2019-11-05 M 2018-001760

Yttrande över reviderad ansökan om tillstånd för återvinningsoch bergtäktsverksamhet samt vattenverksamhet mål M5291-18

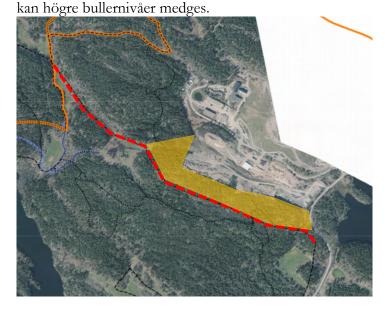
I tidigare yttrande markerade miljö- och stadsbyggnadsnämnden att bullernivåerna behöver klara Naturvårdsverkets riktvärden för friluftsområden, om inte Frentab kan visa att annat är rimligt. Sedan dess har inspektion av förhållandena på plats visat att det kommer att vara svårt att uppnå dessa nivåer direkt intill verksamheten. Eftersom riktvärdena för friluftsområden är anpassade efter upplevelsen av ostörd miljö, så är det därför rimligt att utgå ifrån hur reservatet används. Miljö- och stadsbyggnadsnämnden föreslår därför följande villkor om buller i Velamsunds naturreservat:

Verksamheten ska klara Naturvårdsverkets bullerriktvärden för friluftsområden från leden söder om verksamhetsområdet (rödmarkerat i bild), där de skogliga upplevelsevärdena är höga. Närmare verksamhetsområdet (orange markering i bild)
